## Svar till SSM på begäran om komplettering av ansökan om utökad verksamhet vid SFR avseende BRT och segmentering

Strålsäkerhetsmyndigheten, SSM, har i sin skrivelse till Svensk Kärnbränslehantering AB, SKB, daterad 2017-08-29 begärt förtydligande information om utformningen av BRT samt motiven för segmentering.

**Figur 1.** Radiotoxicitetsutsläpp av Mo-93 (gröna kurvor) och Ni-59 (lila kurvor) från BRT (från geosfären). Jämförelse mellan resultat från SR-PSU (streckade kurvor) och reaktortankar utan igjutning, i denna analys.

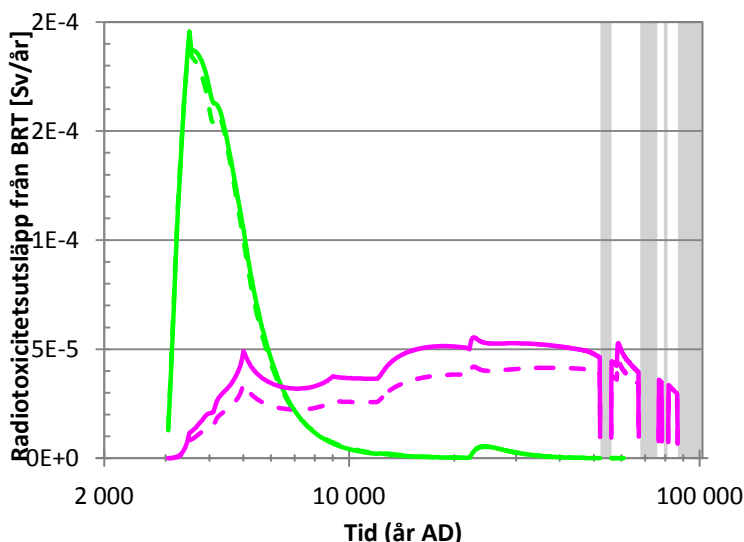
1. *SSM ser behov av ytterligare information när det gäller utformningen och den avsedda strålsäkerhetsmässiga funktionen av bergsal för reaktortankar (BRT).*

*SSM anser att den förändrade utformningen av BRT bör beskrivas mer utförligt, åtminstone med en konceptuell beskrivning av barriärsystemets och betongkonstruktionens tilltänkta funktion inbegripet säkerhetsfunktionerna. Exempelvis berördes på mötet den 28 juni mellan SKB och SSM (SSM2015-756-33) att det inte krävs en flödesbarriär för förvarsdelen, vilket inte framgår av kompletteringen. I kompletteringen framförs att skillnaderna bedöms vara små mellan heltanks- och segmenteringsalternativet när det gäller korrosion och vattenflöde. Beskrivningen av förvarsdelen behöver vara så utförlig att SSM har möjlighet att bedöma om skillnaderna kan förväntas vara små.*

Tabell 1 redovisar högsta dos för BRT och för hela SFR i beräkningsfall hel RT utan igjutning. Högsta dosen från BRT ökar från 0,37 med hel RT med igjutning till 0,39 i fallet med hel RT utan igjutning. Beräkningsfallet ger även en mycket måttlig ökning av totaldosen (7,71 µSv jämfört med 7,69 µSv i SR-PSU). Eftersom Mo-93 som dominerar dosen är mycket svagt sorberande på betong så får den minskade mängden betong ingen större betydelse, förutsatt att det finns tillräckligt med betong kvar så att ett högt pH (långsam korrosion) upprätthålls. Andra nuklider påverkas mer, till exempel Ni-59. Som man kan se i figur 1 så är den relativa ökningen av utsläpp av Mo-93 betydligt mindre än den relativa ökningen för Ni-59. Detta beror på att molybden har ett mycket lågt K<sub>d</sub>. Det låga K<sub>d</sub> värdet innebär att större delen av det totala inventariet av Mo-93 är löst i porvattnet och påverkas således inte mycket av den minskade mängden betong. Nickel har ett högre K<sub>d</sub> och utsläppet är därför starkt beroende av mängden betong att sorbera på.
